改善箇所説明図

改善の内容

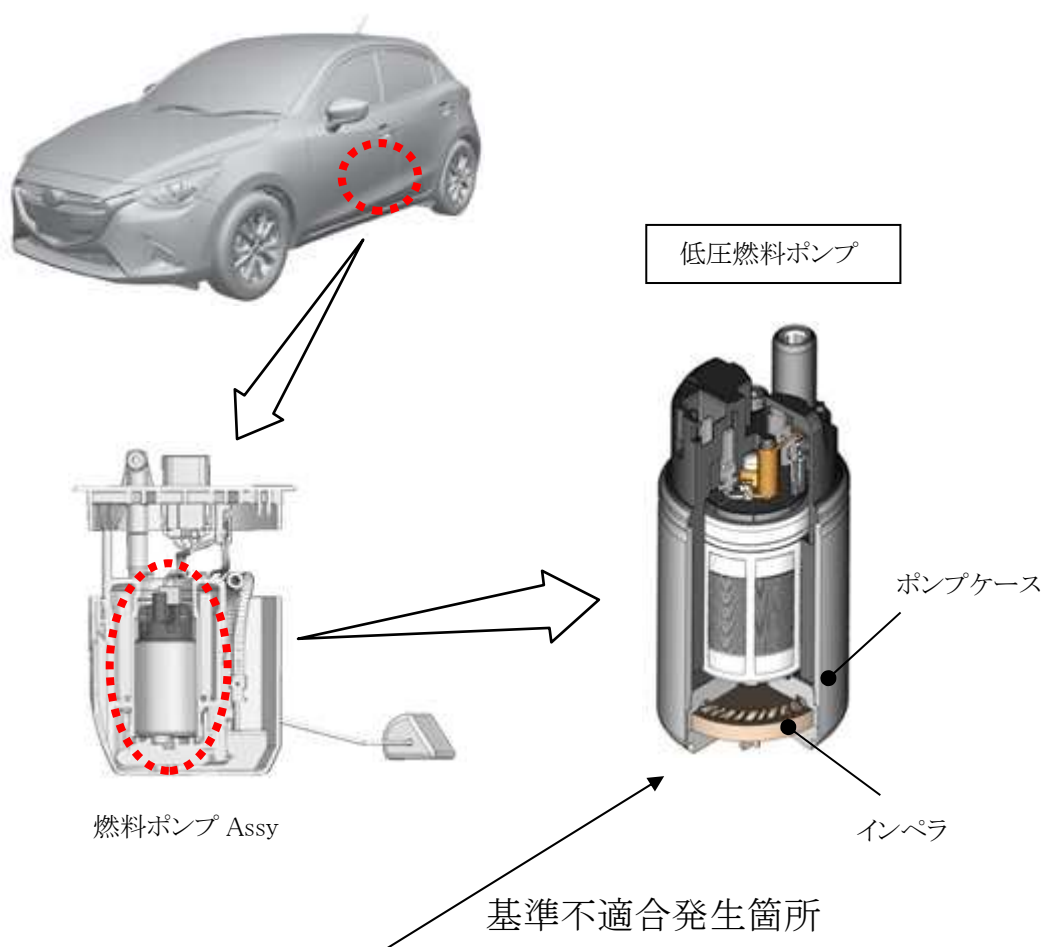
ガソリンエンジン車の低圧燃料ポンプのインペラ（樹脂製羽根車）において、成形条件が不適切なため、樹脂密度が低くなって、燃料により膨潤して変形することがある。そのため、インペラがポンプケースと接触して低圧燃料ポンプが作動不良となり、最悪の場合、走行中エンストに至るおそれがある。

全車両、低圧燃料ポンプを対策品に交換する。なお、修理部品の準備に時間を要することから、部品の準備ができ次第、改めて案内する。

識別： 車台番号打刻のハイフン後一番目の数字上部に黄ペンを塗布する。

Abarth 124 Spider はリレー&フューズブロック・アッパカバーの裏に黄ペンを塗布する。
